改善箇所説明図

（不具合内容）

（改善内容）

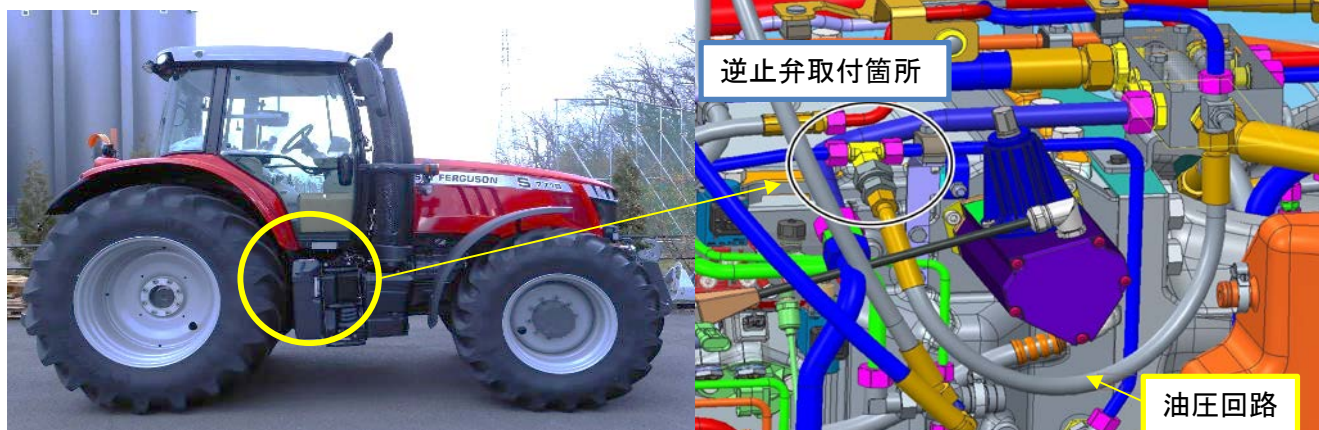
農耕トラクタの制動装置において、油圧回路の設計が不適切なため、油圧回路に空気が混入するものがある。そのため、そのまま使用を続けると、ブレーキ性能が低下するおそれがある。

逆止弁

注：□内は追加部品を示す。

全車両、ブレーキの油圧回路に逆止弁を追加する。
